ストッケ トリップトラップ ニューボーンセット 製品アップグレードのお知らせ

2019年7月2日
株式会社ストッケ

無償交換部品
(ハーネス)

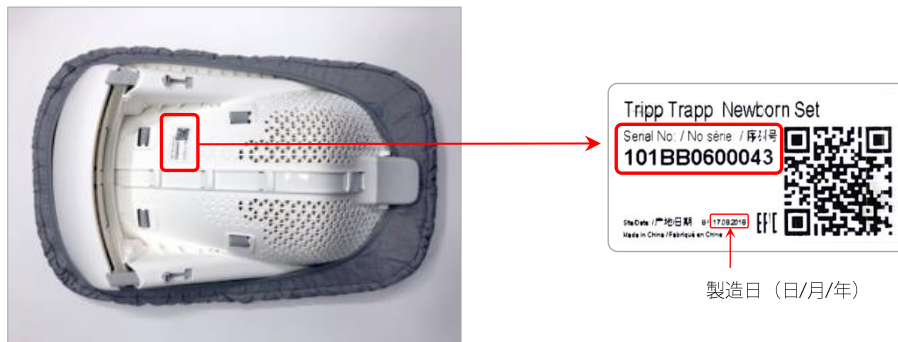
2018年11月から販売しております弊社トリップトラップ ニューボーンセットで、非常に稀な状況ではございますが、洗濯や交換のために外したハーネスを誤った方法で本体に取り付けた場合に、ハーネスのストラップの一部が本体から外れる可能性があることが判明いたしました。

そのため、弊社といたしましては、より安心して「トリップトラップ ニューボーンセット」をご使用いただくため、ハーネスのストラップ端部の加工をより安全な仕様に変更いたしました。

下記の対象製品をご購入いただいたお客様には、新仕様のハーネスを無償で送付させていただく、自主的な製品アップグレードを実施することとしました。
